**MINISTERUL DEZVOLTARII REGIONALE SI CONSTRUCTIILOR
AL REPUBLICII MOLDOVA**

**RAPORT DE EXPERTIZA
privind starea tehnică a construcțiilor
IT Centru de Excelenta, Universitatea Tehnica a Moldovei
in legatura cu modificfrea incaperilor.**

Chisinau * august* 2015

fig. 11 Plan parter. Schema amplasarii și
cărcașului

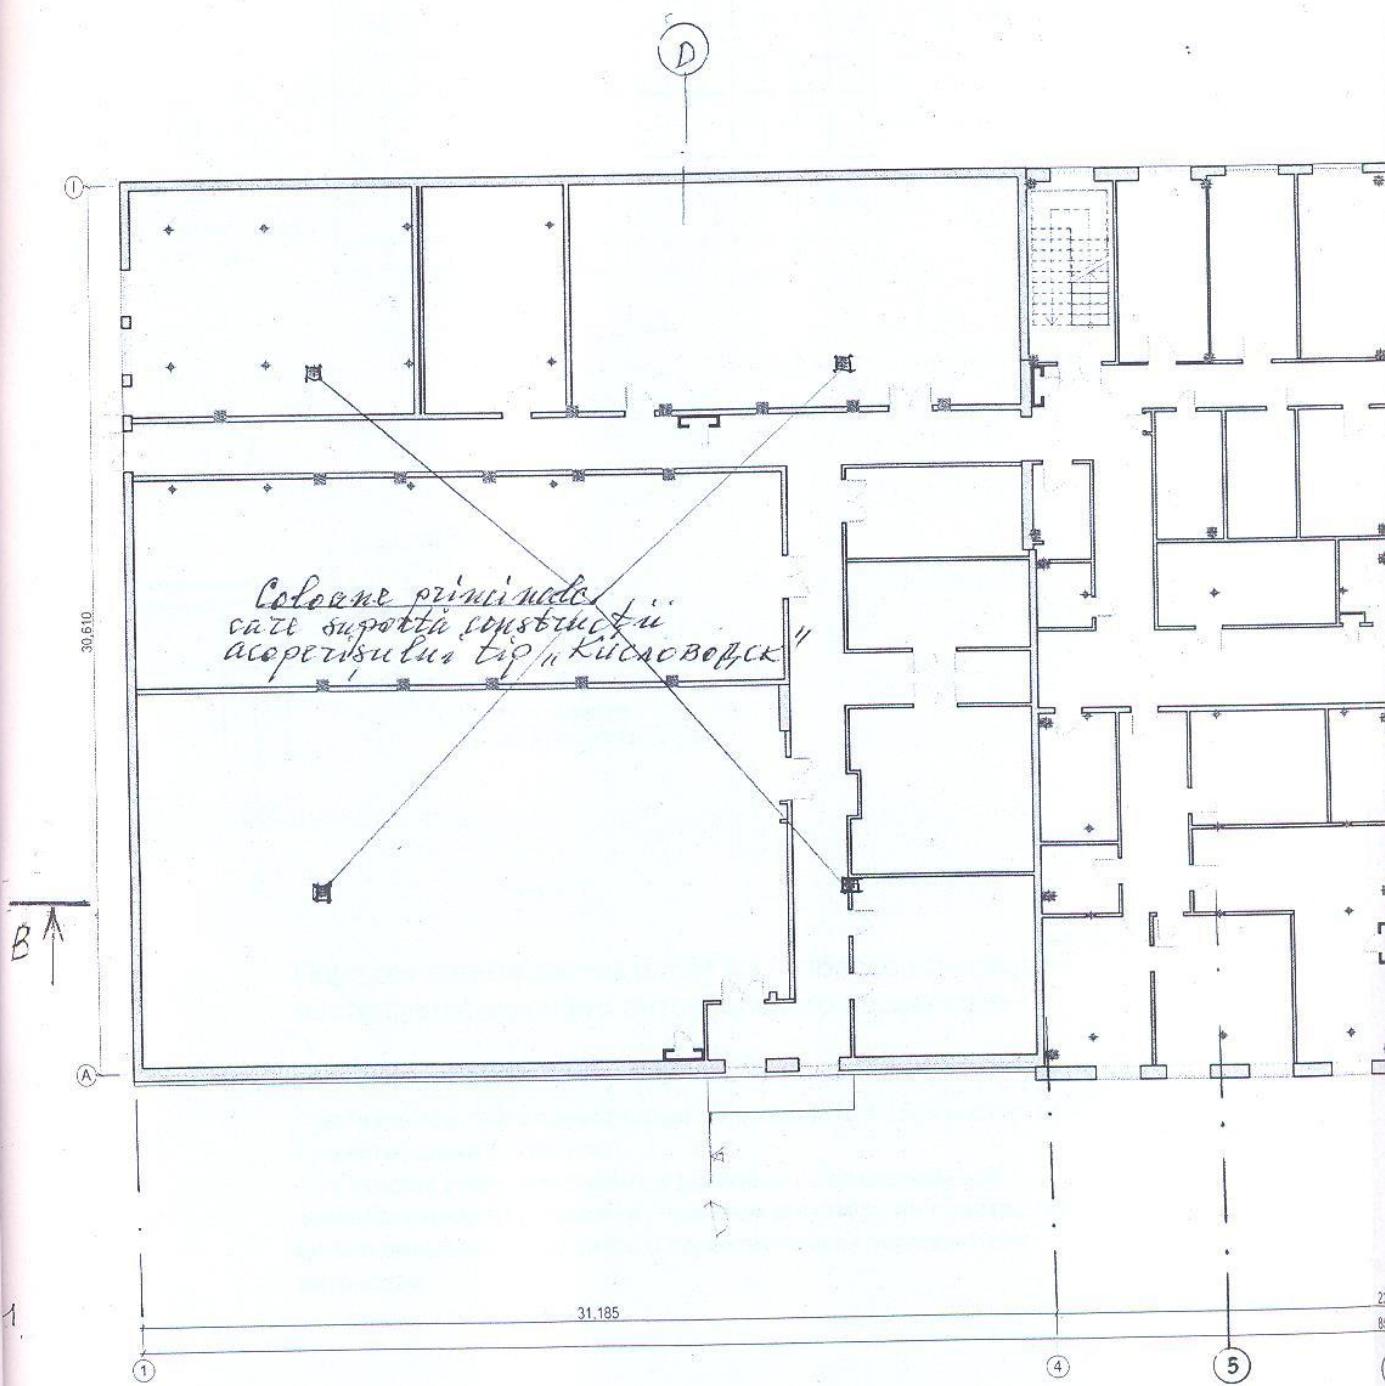
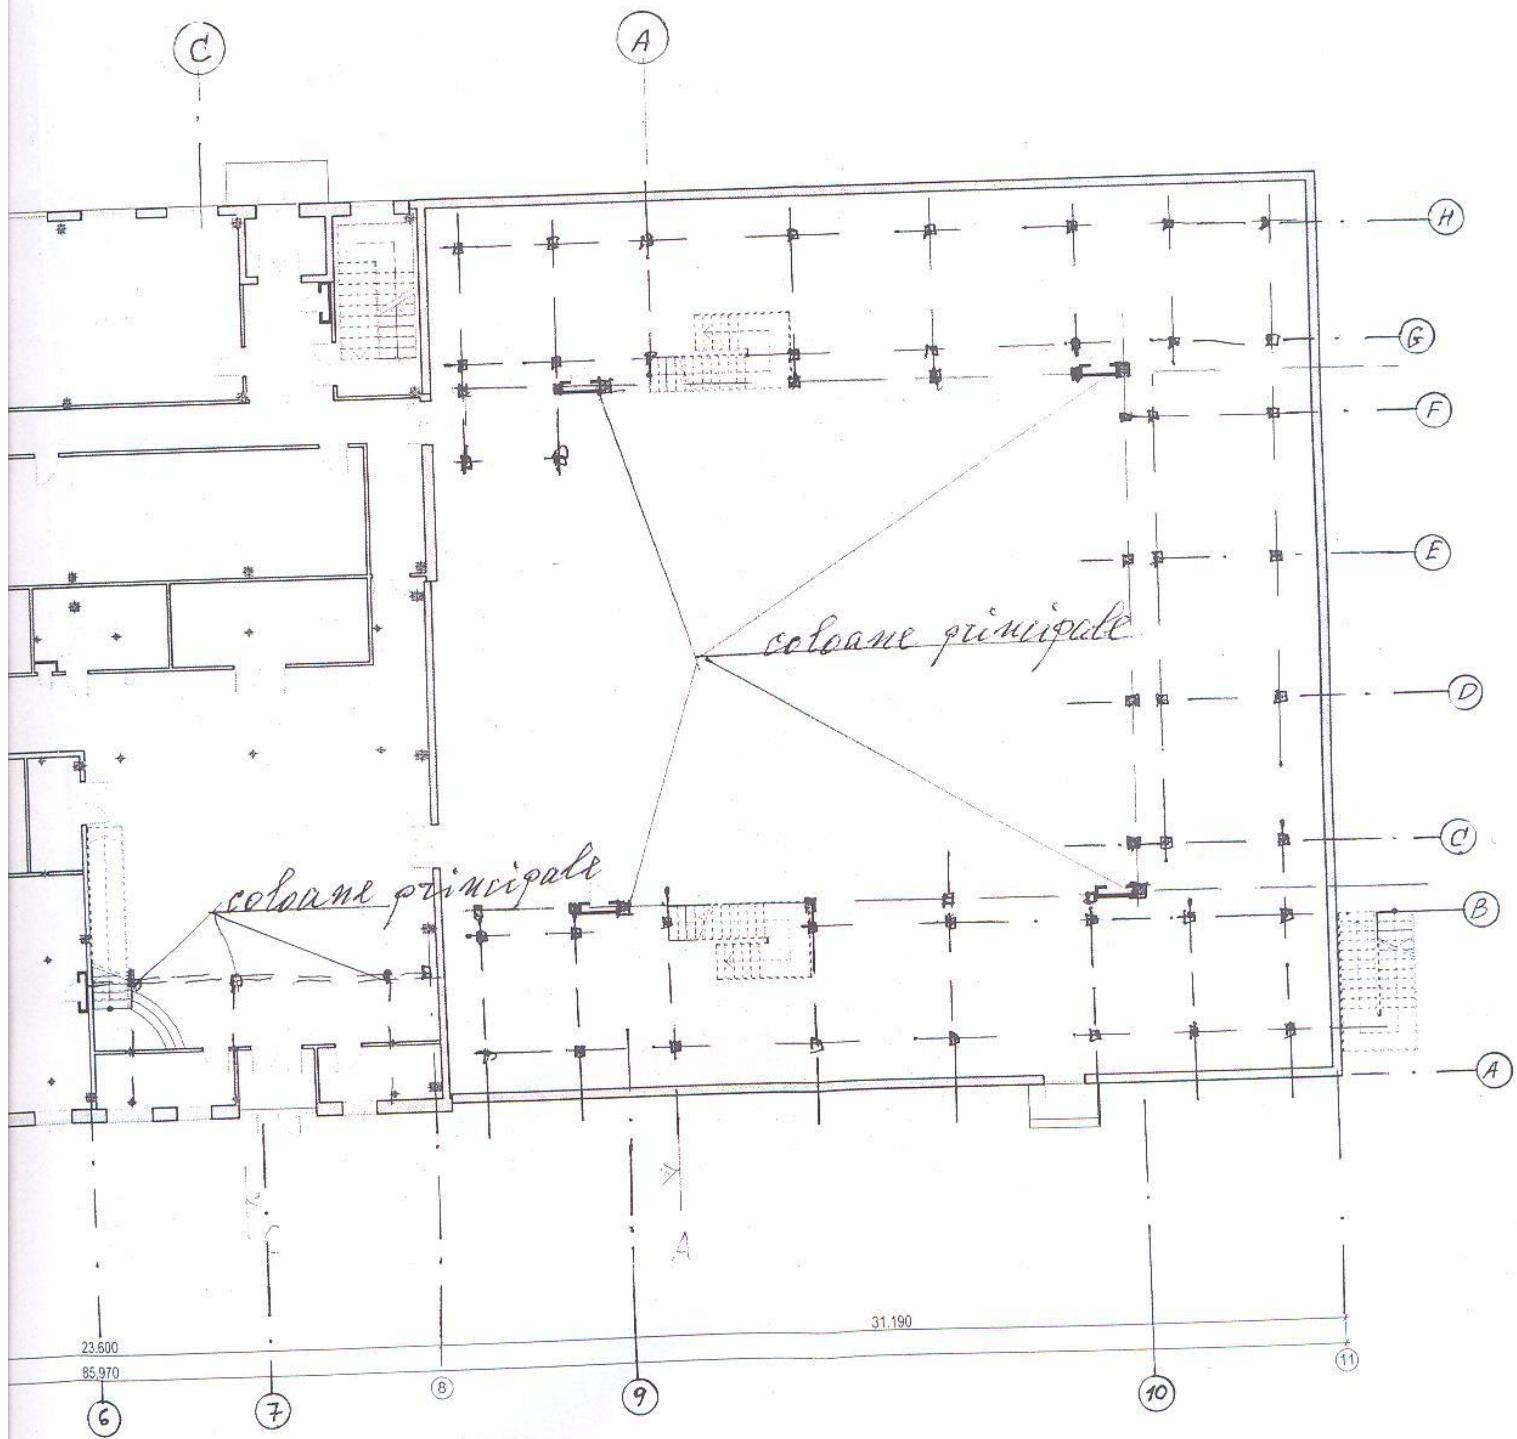
По результатам обследования элементов каркаса антресоли установлено, что расширение антресоли за счет консольного выноса допустимо при устройстве дополнительных стоек каркаса, которые рекомендательно расположить в створе с существующими колоннами модульного покрытия. Такое расположение позволит максимально использовать пространство зала, не пересекая людские потоки на входах и выходах в залы.

Конструктивную схему расположения стоек наращиваемого каркаса антресоли, см. рис. 11-14.

Конструкцию наращиваемого каркаса рекомендательно выполнить аналогично существующей антресоли. Колонны следует выполнить металлическими, трубчатого сечения, диаметром 219мм. Ригеля и плиты перекрытий выполнить железобетонными. В местах расположения существующих деформационных швов между осями В-С и F-G предусмотреть аналогичные швы и наращиваемых выносах антресолей. Ширину швов принять 30-50мм.

Рис.12 Схема разборки консольной части существующей антресоли.

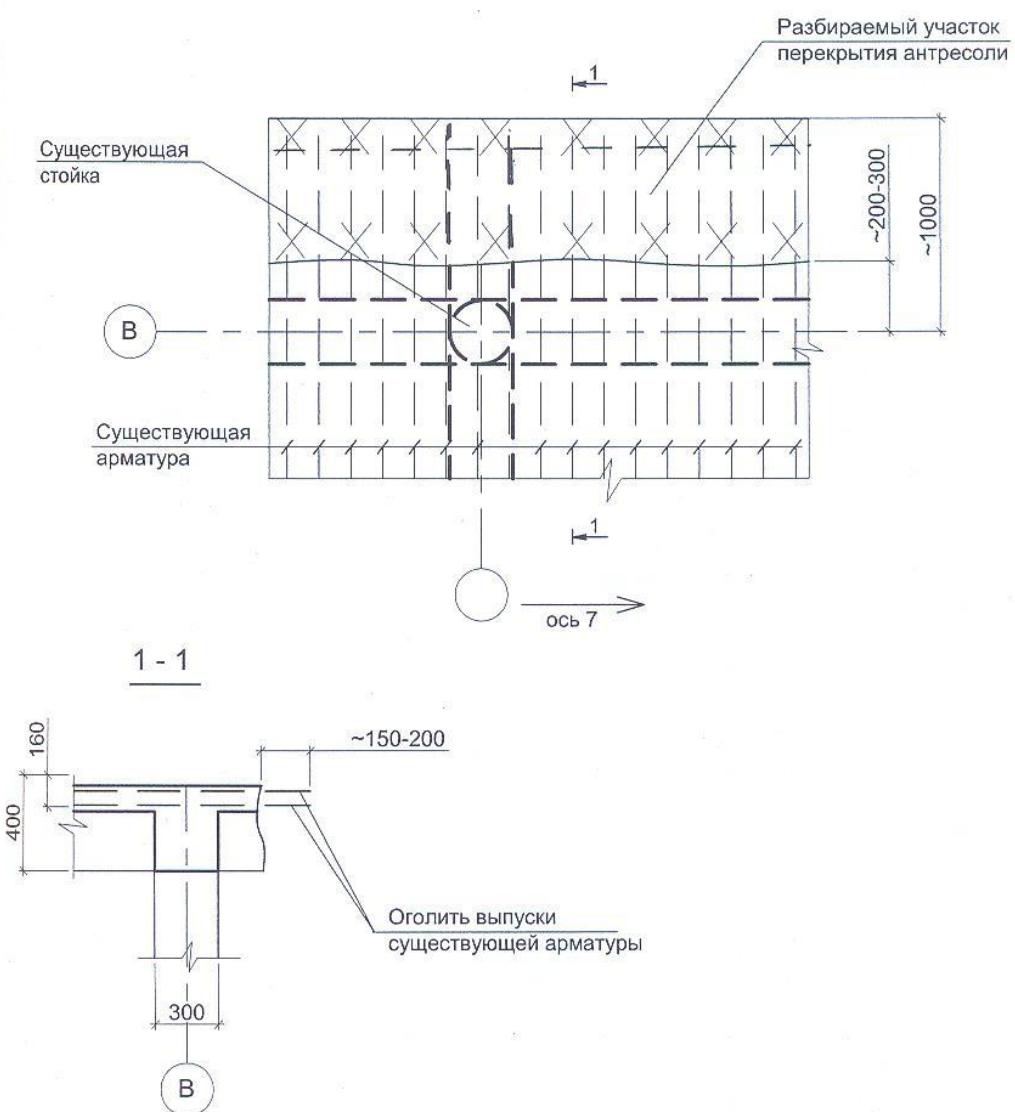
Порядок производства работ по разборке консольной части существующего антресольного перекрытия

- на первом этапе подвести леса на высоту 100-150мм от низа существующей антресоли
- на втором этапе приступить к разборке по захваткам ж/б консольной части антресоли, при этом арматуру не повреждать, с целью дальнейшей ее связи с проектируемым перекрытием антресоли.

Рис. 13 Схема наращивания консоли антресольной конструкции.

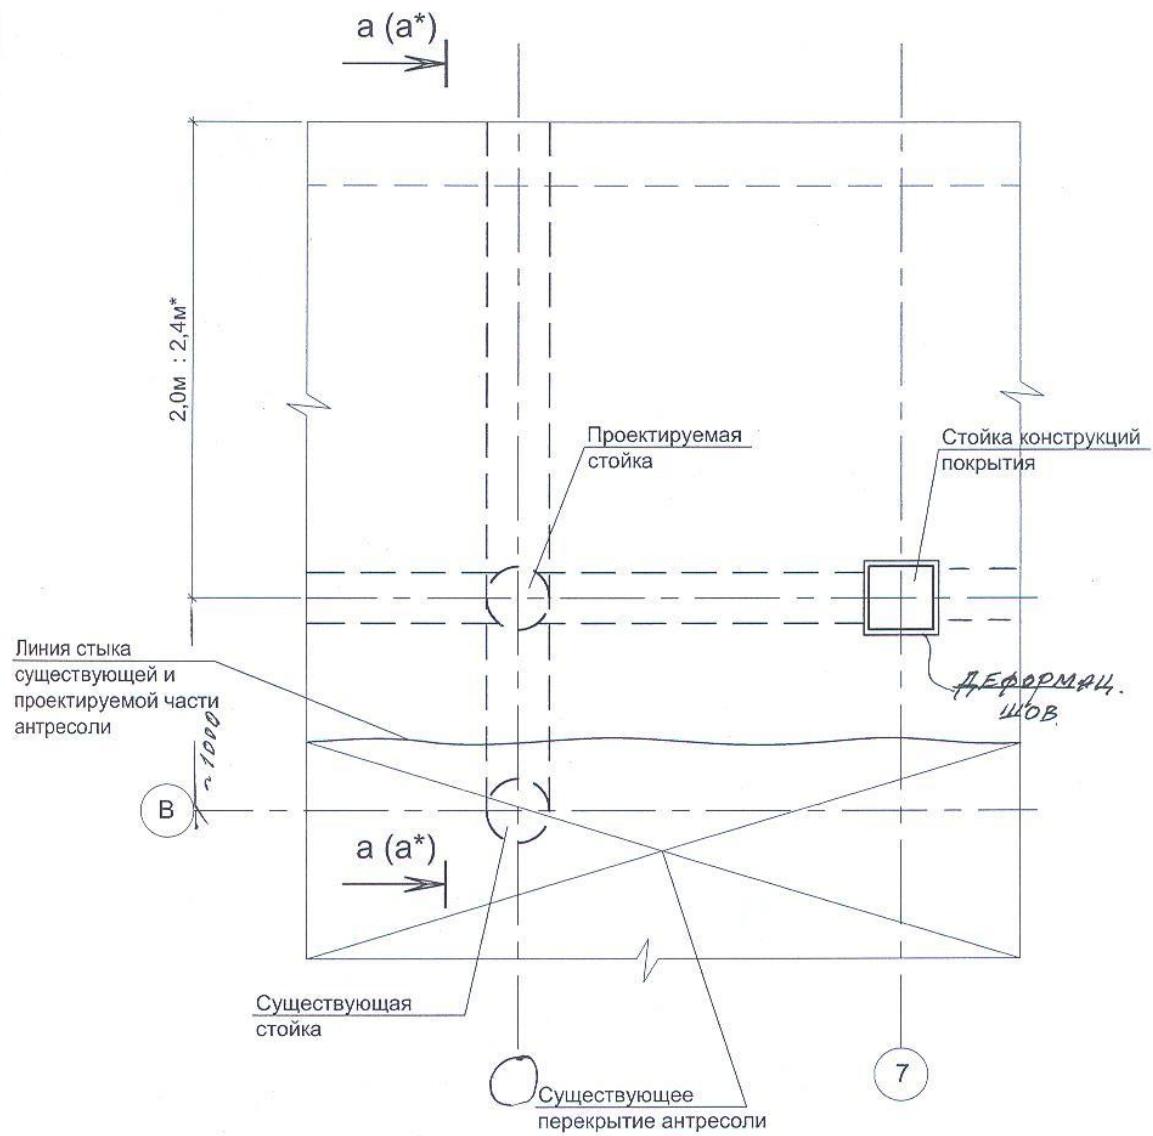
Важным моментом в конструкции наращивания антресоли является сопряжение проектируемых ригелей с существующими ригелями и колоннами, а также проектируемого и существующего перекрытий. На рис. 12-14 показана конструктивная схема сопряжения указанных элементов, а также дана последовательность производства работ.

Foto 11

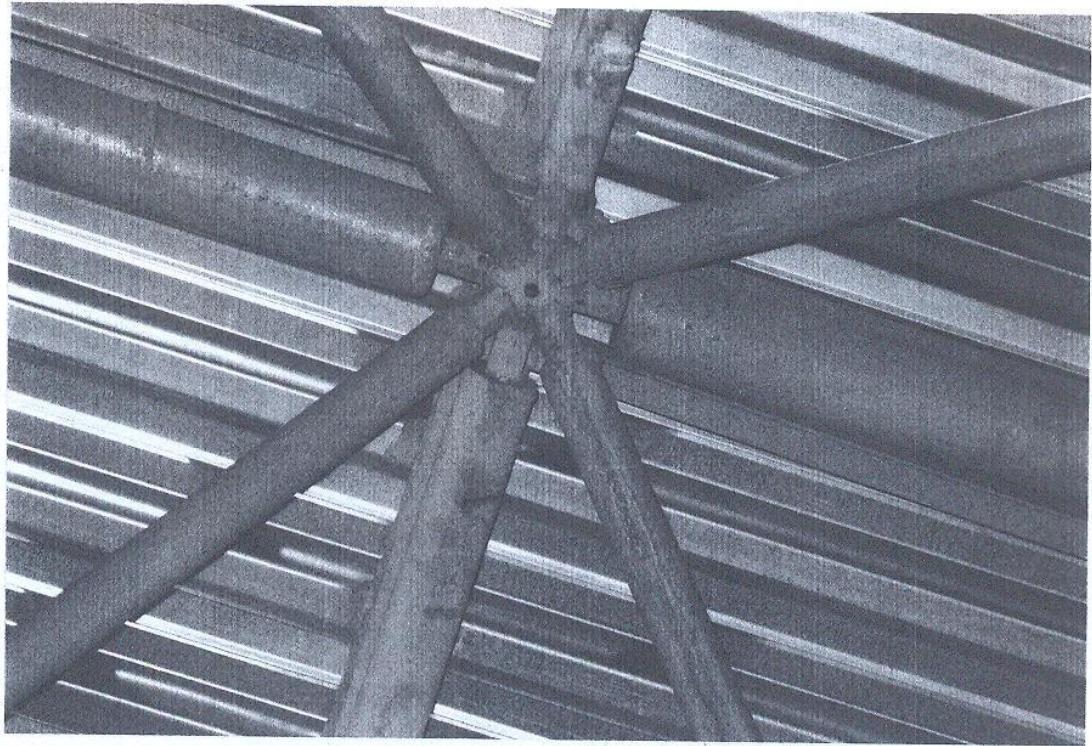
Покрытие над модулями выполнено плоским, из профилированного настила, который уложен на прогоны из швеллера №16, см. фото 11-13. По профилированному настилу уложен утеплитель, затем цементная стяжка и слой рубероида. На момент обследования, указанная кровля в отдельных местах протекает, об этом свидетельствуют подтеки в потолках и пятна на полу, см. фото 11-14.

На основании визуального осмотра и отдельных вскрытий установлено, что техническое состояние конструкций обследуемого здания, в том числе и антресолей находится в целом в удовлетворительном состоянии, за исключением образования коррозии в отдельных местах профнастила. Причиной коррозии явилось проникновение атмосферных вод через поврежденные участки кровли,

Это является серьёзным сигналом для срочного ремонта кровли. Если это не будет выполнено во время то последствия будут весьма затратными. Ниже приводится порядок производства работ по локальному ремонту кровли.

1. На тех участках, где имеются повреждения кровли произвести вскрытие до стального профнастила. Обнаруженную коррозию зачистить металлическими щетками до цвета металла и обработать анткоррозийными составами, а затем уложить новый подобный утеплитель (жесткие минеральноватные плиты), выполнить цементную армированную стяжку, толщ. - 30-35мм, а затем рулонный ковер с аккуратной заделкой (связью) с существующим ковром. При необходимости. После полного локального ремонта кровли рекомендательно наклеить дополнительный слой рубимаста или никрома, с тем расчетом чтобы повысить надежность отремонтированных участков кровли.
